'Aanvraag revisievergunning Wabo en
Waterwet'

projectnummer 405480
definitief
24 oktober 2017

Koole Tankstorage Minerals B.V.
Petroleumweg 56
3196 KD Rotterdam

Inhoudsopgave

Figuur 6.11: Het berekende plaatsgebonden risico voor KTM (de 10^{-3} /jaar en 10^{-4} /jaar zijn niet weergegeven, paars = 10^{-5} /jaar, rood = 10^{-6} /jaar, geel = 10^{-7} /jaar, groen = 10^{-8} /jaar).

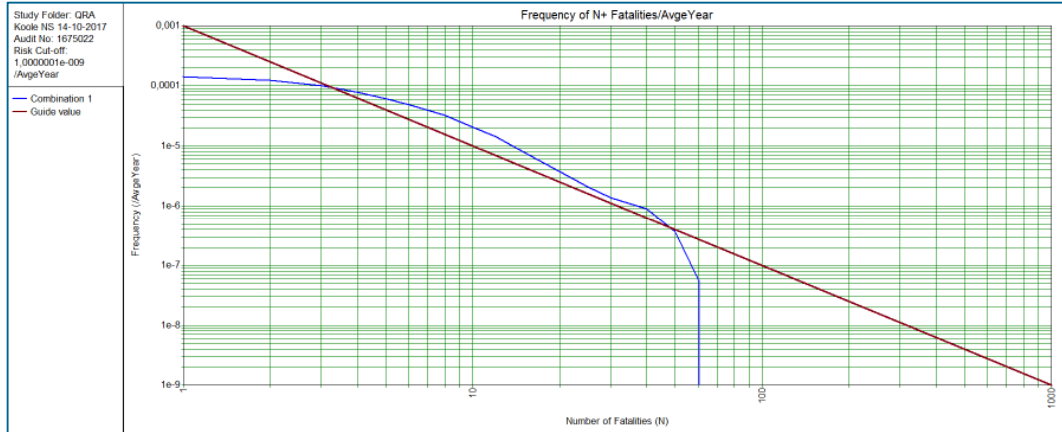
“Het plaatsgebonden risico en het groepsrisico volgen uit de kwantitatieve risico analyse (QRA). De QRA is niet volledig. Koole moet de QRA op de volgende punten aanvullen:

1. Bij de scenario's voor leidingbreuk en breuk losarm en loslang is niet onderbouwd hoe aan de gebruikte invoerparameters, zoals onder andere de parameter druk. Koole moet deze parameters onderbouwen.
2. Er zijn geen opvangvoorzieningen gedefinieerd bij de breuk van leidingen (dit is niet conform de richtlijn PCS 29). Koole moet deze opvangvoorzieningen opnemen in het model.
3. Wijzigingen ten opzichte van eerdere door ons beoordeelde versies van de ORA ten aanzien van de huidige situatie (paragraaf 3.5, definitieve QRA) zijn ten opzichte van de le concept QRA niet doorgevoerd. Ook zijn er nauwelijks veranderingen in de definitieve QRA opgenomen. Koole moet de QRA hierop aanpassen.”

Het berekende plaatsgebonden risico is weergegeven in onderstaand figuur (figuur 6.11).

De plaatsgebonden risicocontour van 10^{-6} per jaar is buiten de inrichtingsgrens gelegen. Op diverse plekken is de contour 10^{-6} /jaar ten opzichte van de bestaande situatie toegenomen in omvang, op andere plekken is de contour kleiner geworden in omvang. De berekende plaatsgebonden risicocontour is getoetst aan de veiligheidscontour welke voor het gebied Botlek-Vondelingenplaats conform artikel 14 van het Bevi is vastgesteld.

De berekende PR 10^{-6} contour mag de veiligheidscontour niet overschrijden. De berekende PR 10^{-6} contour valt binnen de vastgestelde veiligheidscontour. Hiermee wordt voldaan aan de eisen zoals gesteld in het Bevi.

Figuur 0.6.1 – Rekenresultaten MRA

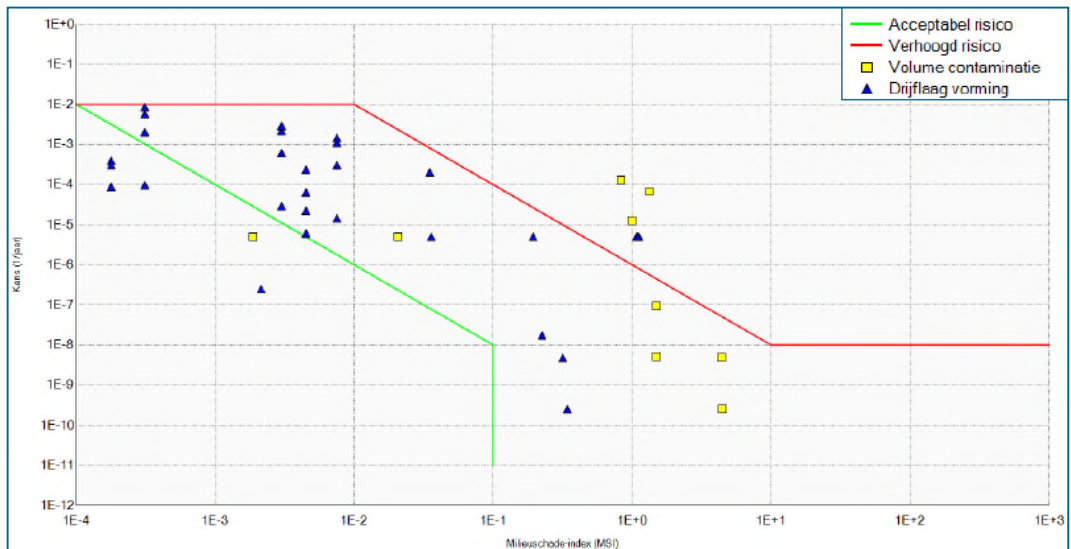
“De beoordeling van de milieurisico’s als gevolg van onvoorziene lozingen zijn door Koole beoordeeld en vermeld in een rapportage bij de aanvraag. Deze rapportage is door ons als onvoldoende beoordeeld:

Koole moet de aanvraag aanvullen met een aangepast MRA rapport. Een volledige digitale versie van de beoordeling is op 18 september 2018 per email naar Koole verzonden.”

De berekende restrisico's voor het oppervlaktewater, zoals berekend in Proteus 3.3, staan weergegeven in onderstaande figuur.

Voor zover er sprake is van een spill met drijfslagvormende stoffen geldt dat KTM voldoet aan het referentiekader voor drijfslagvormende stoffen. Binnen dat kader beschikt KTM over middelen om verder verspreiding te voorkomen en daarnaast over mogelijkheden om op te ruimen. Hiermee acht KTM de risico's voor drijfslagvorming beheersbaar. Gelet op de ligging van KTM is het zeer goed mogelijk om de havens af te sluiten zodat de opruimwerkzaamheden gestart kunnen worden. Iets lastiger is dit voor de kade en jetty's gelegen aan het Caland kanaal, maar ook dat is in voorkomende gevallen in overleg met Rijkswaterstaat mogelijk.
